Mémoire en réponse à l'avis de la MRAe sur le projet de parc photovoltaïque Dongay sur la commune de Rignac

Par courrier reçu le 22/09/22, l'Autorité Environnementale a été saisie par la Préfecture du Lot pour avis sur le projet de parc photovoltaïque au sol sur la commune de Rignac dans le département du Lot.

L'avis de la MRAe sur le projet de Rignac a été reçu le 24/11/2022.

Carte du plan de masse comprenant la bande de débroussaillage SDIS

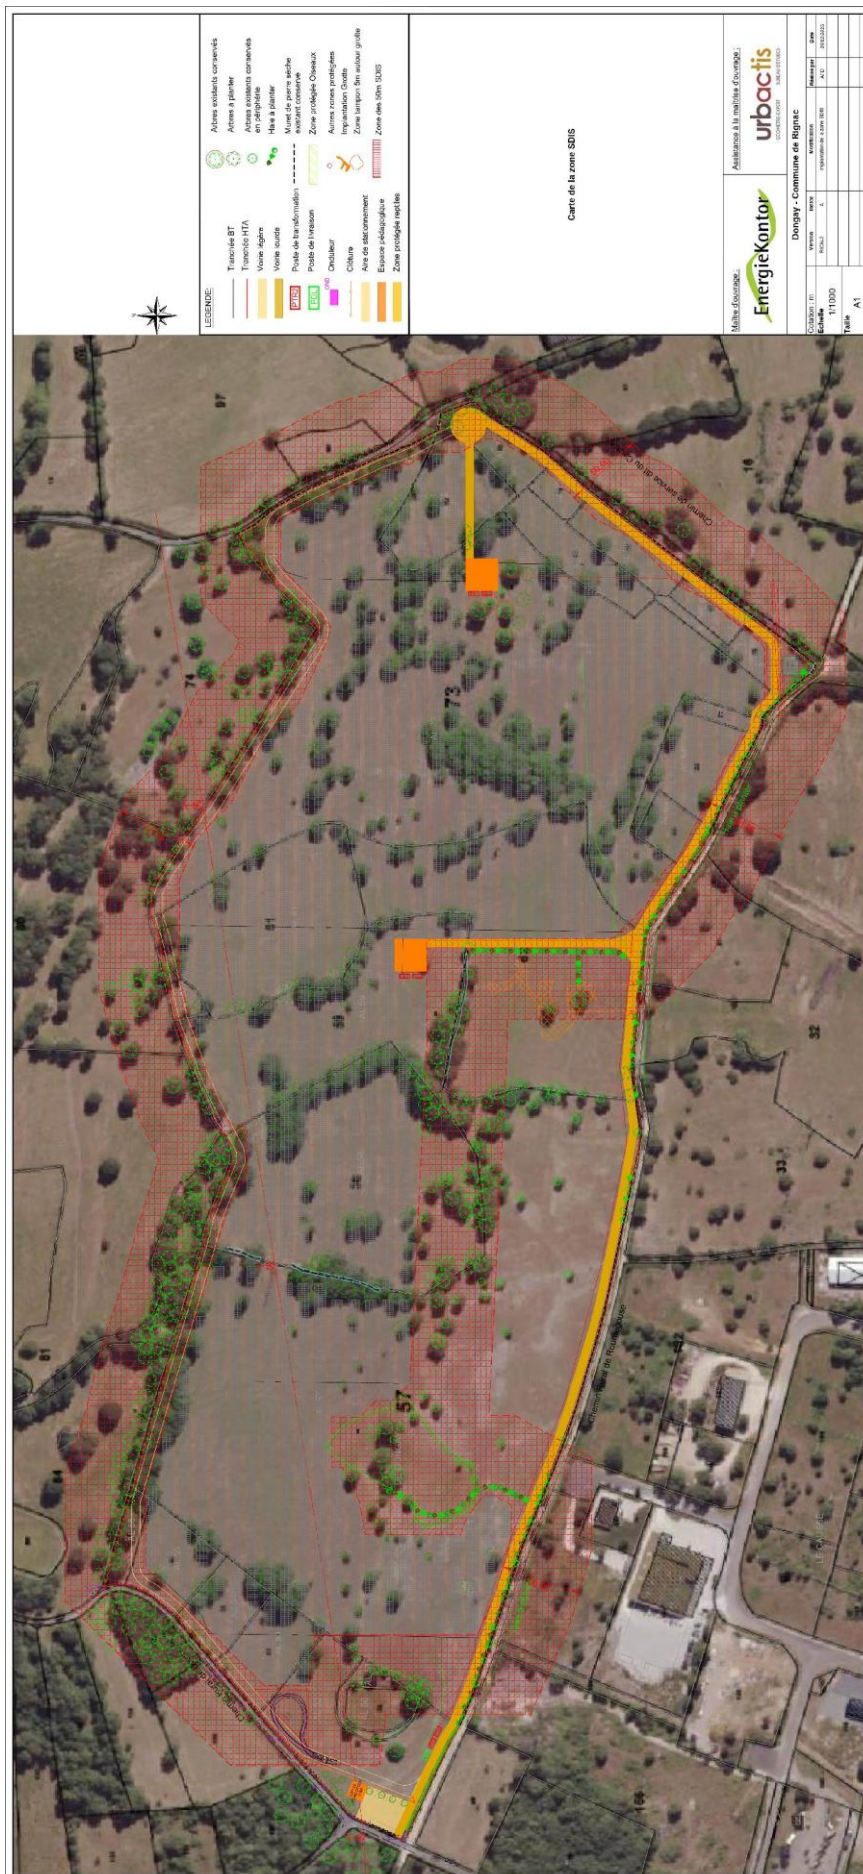
L'étude d'impact n'a pas pris en compte la totalité des effets du projet sur l'environnement notamment les prescriptions du SDIS du Lot en matière de débroussaillage. En effet, le SDIS impose comme mesure de prévention au risque incendie, le débroussaillage de la strate arbustive sur une hauteur de 1,50 m et sur une distance de 50 m au moins à partir de la zone d'implantation des panneaux. Les impacts potentiels générés par ce débroussaillage ne sont pas analysés. Il en découle probablement une sous-évaluation des impacts bruts pour le paysage et pour la biodiversité.

Le SDIS du Lot n'impose pas mais recommande certaines mesures de prévention, ci-après un extrait du document « Recommandations techniques du S.D.I.S 46 sur les panneaux photovoltaïques au sol », « Le SDIS du LOT ne dispose pas de références normatives ni de retour d'expériences opérationnelles sur les installations de panneaux photovoltaïques au sol. En l'absence d'informations précises et afin de se prémunir contre les risques, les recommandations ci-après visent à :

Ci-après se trouve le plan de calepinage comprenant la bande de débroussaillage d'une largeur de 50m. On peut observer qu'une partie importante de cette bande au Sud se trouve dans l'emprise du parc, elle vient également empiéter sur la zone artisanale.

Le reste des parcelles limitrophes au parc ont, par leur utilisation (élevage ovin), une végétation rase ne nécessitant pas de débroussaillage. Les parcelles au Nord appartiennent au même propriétaire exploitant que les parcelles du projet.

Le site étant déjà pâturé par des ovins au-delà des limites du parc qui sera implanté, il apparaît raisonnable que la lutte contre les incendies se limite à la gestion courante des refus et des débroussailllements déjà réalisés par l'agriculteur, sans impact additionnel.

Carte des zones de terrassement

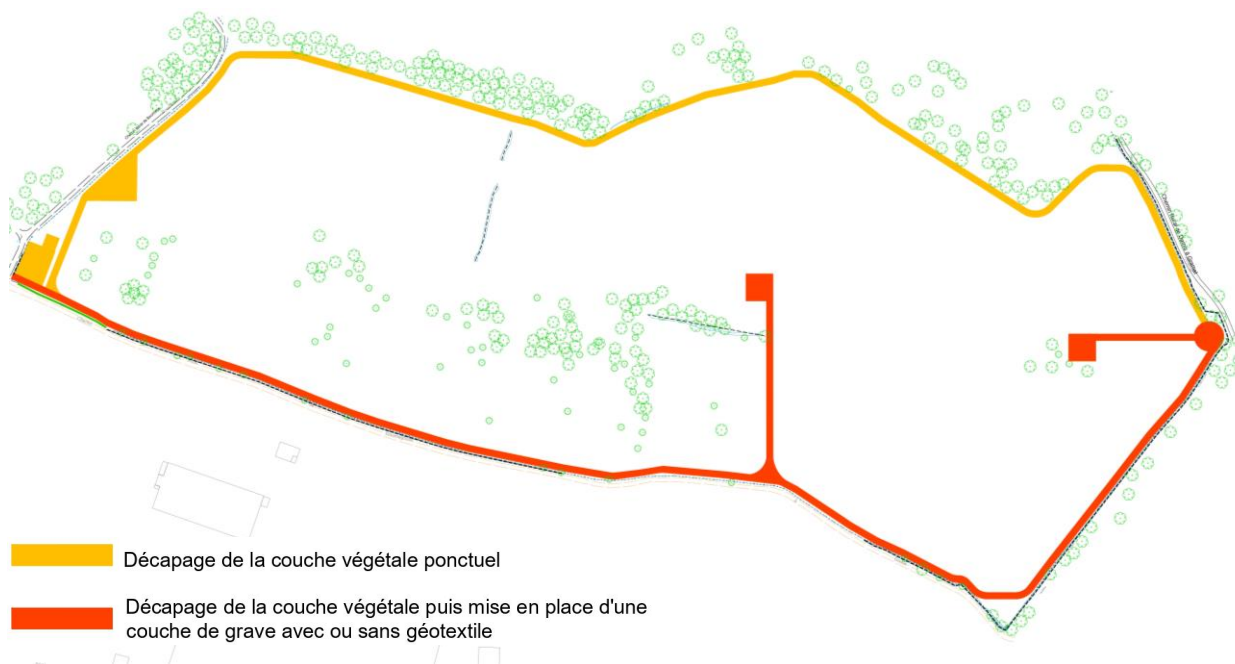
Par ailleurs, certains éléments attendus pour ce type de projet ne sont pas suffisamment traités. C'est notamment le cas pour la description des travaux de préparation des terrains et des zones de stockage qui ne donnent pas suffisamment lieu à une évaluation des incidences environnementales qu'elles sont susceptibles de créer pour l'environnement. En effet, le terrassement avant installation des panneaux a un impact environnemental : les zones à terrasser doivent être précisément localisées sur une cartographie du site et leurs incidences analysées.

La zone d'implantation des panneaux ne présente pas d'accident topographique ou de dénivelé très important, ce qui permet une implantation des panneaux photovoltaïques sans recourir à un nivellement du terrain. Il est possible qu'un modelage ponctuel soit nécessaire, mais aucune opération de terrassement d'envergure n'est envisagée.

Seules les pistes lourdes ainsi que les aires de grutage seront aménagées via un décapage de la couche végétale puis la mise en place d'une couche de grave avec ou sans géotextile. Il est à noter que ces matériaux étant poreux, ils ne sont pas sujet à modifier l'écoulement des eaux.

Nota Bene : La surface totale est de 12 719 m². Cette surface comprend 5376 m² de piste légère (décapage de la couche végétale ponctuel), 6 543 m² de piste Lourde et 800 m² de plateforme de retournement (décapage de la couche végétale puis mise en place d'une couche de grave avec ou sans géotextile), soit 5,9% de la superficie totale de l'emprise clôturée du projet.

Carte des sites identifiés sur Rignac (EnergieKontor)

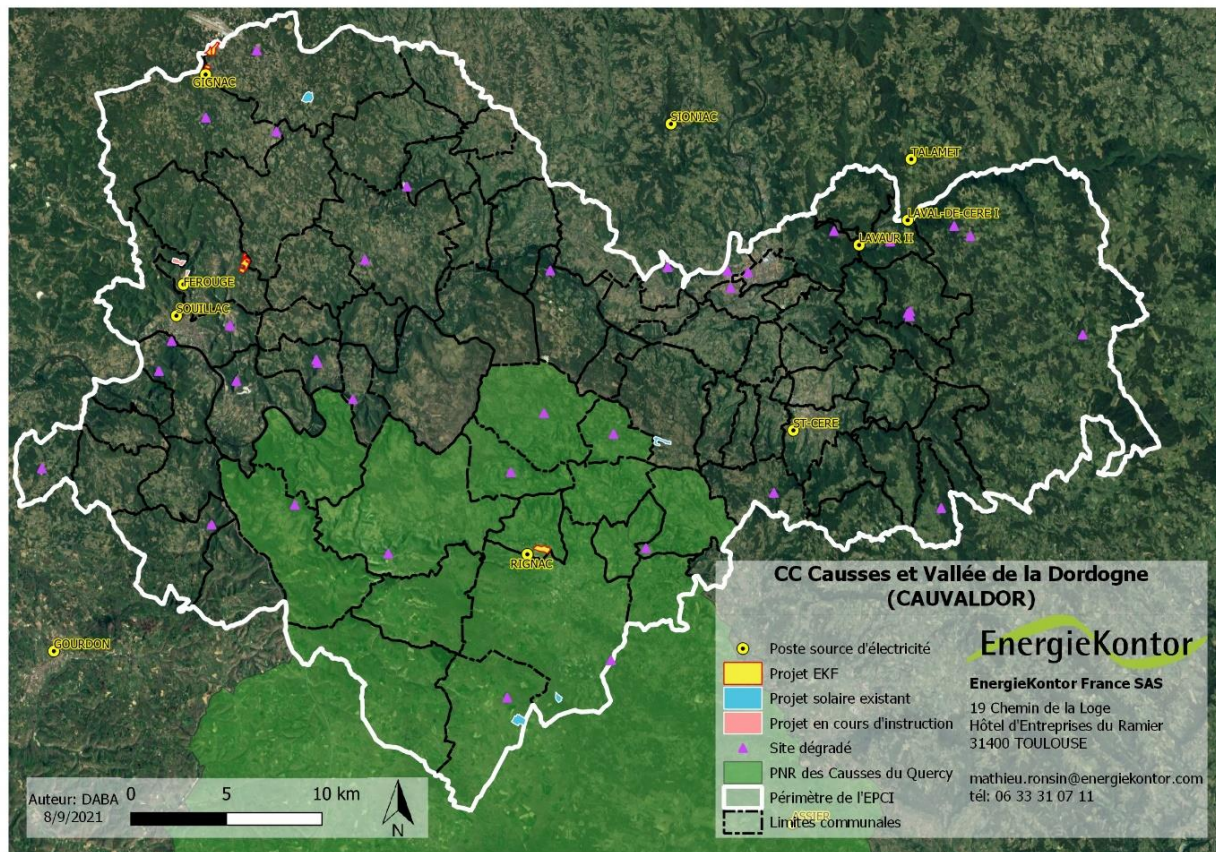
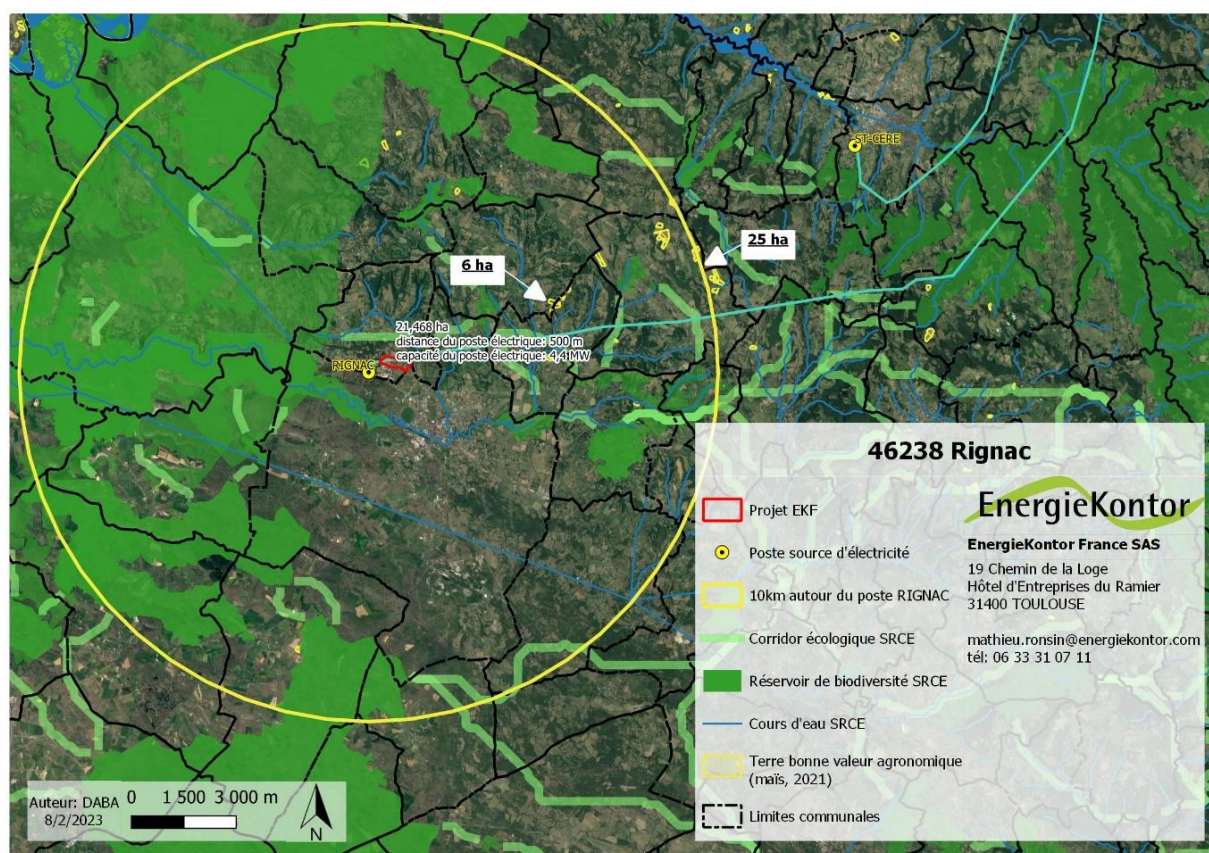
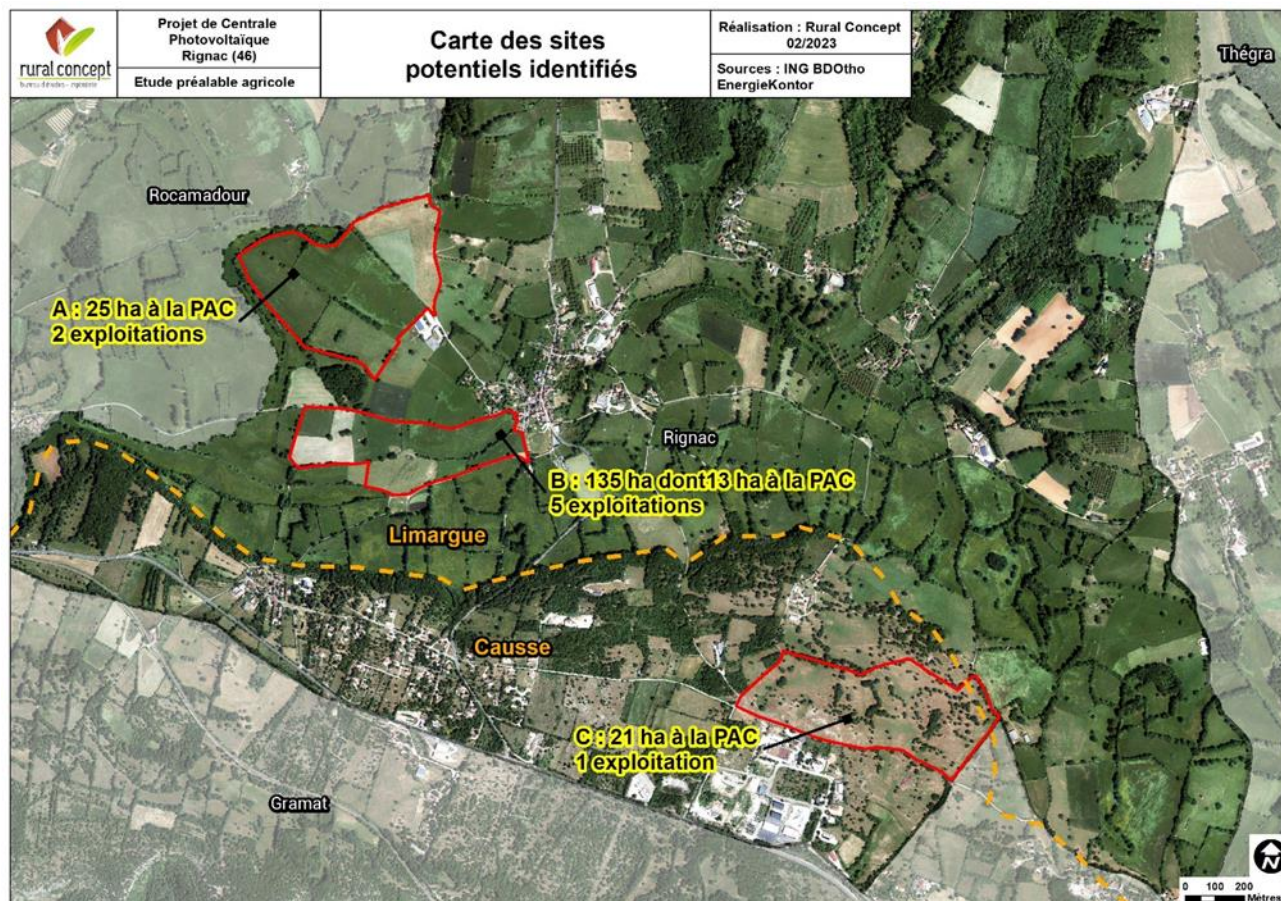
Compte tenu de la localisation du projet sur des parcelles dans un secteur rural à caractère naturel (pelouses sèches, haies, arbres...), la MRAe considère que la justification du site retenu est insuffisante.

La réflexion doit porter pour le porteur de projet sur des possibilités foncières alternatives en secteur présentant de plus faibles enjeux environnementaux que la zone qui a été retenue, en application de la séquence « éviter, réduire, compenser » (ERC).

Trois sites ont alors été identifiés (voir carte ci-dessus). Après une étude approfondie de ces sites, c'est l'ensemble de ces critères qui nous ont conduit à une télédétection du site de Rignac, avec en sus un travail d'évitement affiné mois après mois au fil des résultats des études environnementales, qui diminue petit à petit la surface projetée des panneaux photovoltaïques sur le site :

Sur ces 3 sites, le **site A** est le plus vaste. Il est situé sur le versant sud d'une colline de Limargue. Il s'agit d'un grand îlot agricole composé de plusieurs grandes prairies permanentes, qui sont valorisées par 2 exploitants différents. Cette zone jouxte plusieurs bâtiments agricoles d'un élevage ovins. Le **site A** est lui concerné sur environ la moitié de sa superficie par un réservoir de biodiversité. Le secteur est essentiellement composé de parcelles agricoles (cultures et prairies), entrecoupées de haies arborées. Si les espaces agricoles peuvent être fréquentés par une partie de l'avifaune liée aux agrosystèmes extensifs (Alouette lulu par exemple), les linéaires d'arbres constituent des axes de chasse et de transit privilégiés pour les chiroptères. Les arbres isolés ou sous forme de haies peuvent aussi concentrer des individus de chiroptères en gîte arboricole, et plusieurs espèces d'oiseaux en nidification. La quête alimentaire d'une partie de l'avifaune peut s'opérer dans les espaces agricoles. On y retrouve aussi des haies plus réduites, arbustives, potentiellement propices à la nidification de la Pie-grièche écorcheur, et au maintien d'un cortège herpétologique dans cette matrice à dominance agricole. Ces linéaires constituent aussi les espaces relictuels les plus fonctionnels pour les amphibiens en phase terrestre, à l'image de la Grenouille agile.

Le **site B** est lui aussi composé par plusieurs prairies de Limargue mais plus morcelées et de tailles plus restreintes. Ces surfaces sont en très grande partie déclarées à la PAC par 5 exploitants différents. La zone est située en limite avec le bourg de Rignac. Le **site B** touche un réservoir de biodiversité, et il est probable qu'au moins une partie de sa superficie soit concernée par le corridor qui passe en son sud. Cet ensemble de parcelles agricoles est parcouru par quelques linéaires de haies et ponctué d'arbres isolés, lui conférant des fonctionnalités écologiques singulières (chasse et transit des chiroptères, nidification et alimentation de l'avifaune, présence possible de coléoptères d'intérêt communautaire). La frange sud du site borde le ruisseau de Rignac, potentiellement exploitable par le cortège batrachologique connu (Grenouille agile, Alyte accoucheur notamment). On notera aussi la présence de potentiels points bas, susceptibles de s'engorger en eau, pouvant de fait générer des zones humides qui pourraient être fréquentées par des batraciens en reproduction et des odonates.

Le **site C** est situé sur le plateau caussenard en limite avec la zone d'activité des vieilles vignes. D'une surface de 21 ha, elle fait partie d'un vaste îlot de lande parure et déclaré à la PAC par un seul exploitants. Le reste de la parcelle qui représente plus de 20 ha où sont situés les bâtiments d'exploitation, restera toujours utilisable. Sur ces 3 sites, le **site C** est celui qui n'est pas impacté par un zonage issu du Schéma Régional de Cohérence Écologique.

La zone du projet (site C) a été choisie sur un secteur de lande sur le causse avec un sol assez argilo calcaire caillouteux très superficiel. Les terrains plus profonds de Limargue tout proche ne sont ainsi pas affectés par le projet.

Carte de la zone de recul autour de la grotte de Dongay

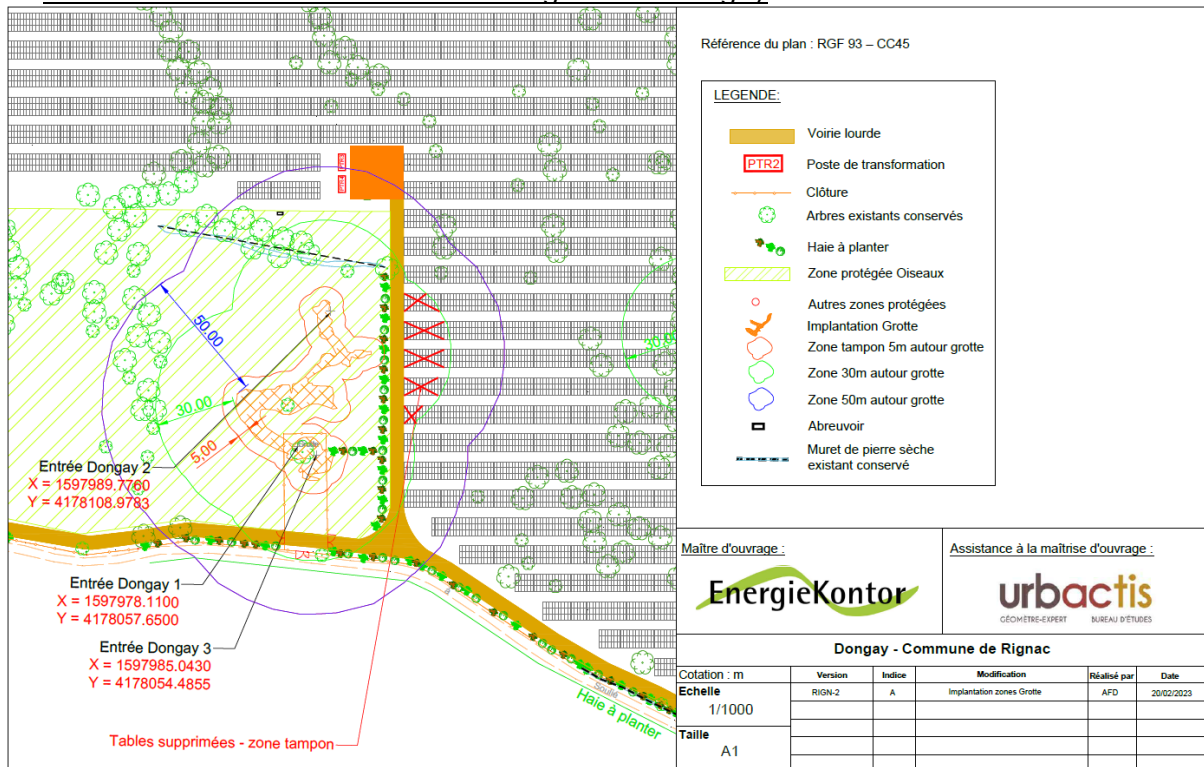
La MRAe recommande de préciser la distance de la zone tampon entre les cavités (en privilégiant une distance de 50 m, en cohérence avec le plan de prévention des risques d'effondrement) et la zone d'implantation des panneaux photovoltaïques et des premières installations. La MRAe recommande au maître d'ouvrage de s'engager à la réalisation des linéaires de haies, pour que les chiroptères se reportent sur les haies après l'implantation des panneaux photovoltaïques. La MRAe recommande de réévaluer les impacts résiduels du projet sur les chauves-souris et de mettre en place des mesures en conséquence, dans le cas contraire d'apporter des éléments complémentaires pour justifier cet impact.

Lors du relevé topographique du site, l'emplacement exact des cavités (entrées de la grotte de Dongay) a pu être localisé par un géomètre expert. Sur la base des prospections spéléologiques et compte tenu du géoréférencement des cavités, la grotte a donc pu être localisée précisément. Tenant compte de cela, EnergieKontor souhaite limiter le recul à 30 m.

De plus, afin de respecter le recul de 30 m des installations, les tables barrées en rouge sur la carte ci-dessous seront supprimées.

Nota Bene : il est souligné que la suppression des tables de panneaux photovoltaïques est représentée ci-dessus de manière schématique. La réalité technique du plan de calepinage fait que la suppression des tables ira au-delà de ce périmètre de 30m de la zone tampon.

Carte de l'emplacement des cavités de la grotte de Dongay

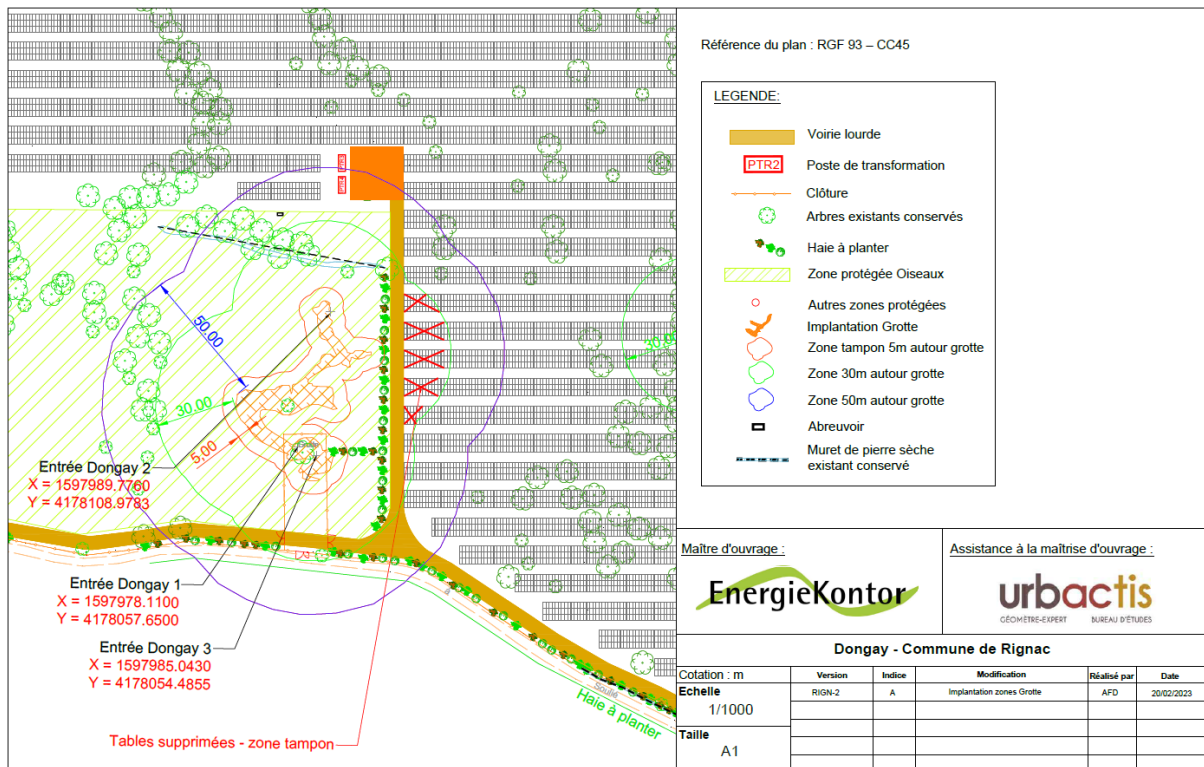
Une cartographie schématique du développement du réseau souterrain est présentée sur la figure 66, p 69 et les trois cavités (grotte de Dongay 1 et 3, grotte de Dongay 2, et gouffre de Bric de Causse) sont localisées sur la figure 65 p 69. Néanmoins, la MRAe estime qu'il est nécessaire de définir l'emprise réelle des dolines et des cavités et non les supposer. Les données présentées sur les figures 65 et 66 ne sont pas assez précises, et de définir des mesures pour limiter les risques d'affaissements liés aux cavités.

Lors du relevé topographique du site, l'emplacement exact des cavités (entrées de la grotte de Dongay) a pu être localisé par un géomètre expert. Sur la base des prospections spéléologiques et compte tenu du géoréférencement des cavités, la grotte a donc pu être localisée précisément.

De plus, afin de respecter le recul de 30 m des installations, les tables barrées en rouge sur la carte ci-dessous seront supprimées.

Nota Bene : il est souligné que la suppression des tables de panneaux photovoltaïques est représentée ci-dessus de manière schématique. La réalité technique du plan de calepinage fait que la suppression des tables ira au-delà de ce périmètre de 30m de la zone tampon.

Le géoréférencement des cavités a montré un écart allant jusqu'à plus de 60 m avec la base de données BD Cavité du BRGM.

Les coordonnées exactes relevées par notre géomètre expert sont indiquées sur le plan ci-dessus.
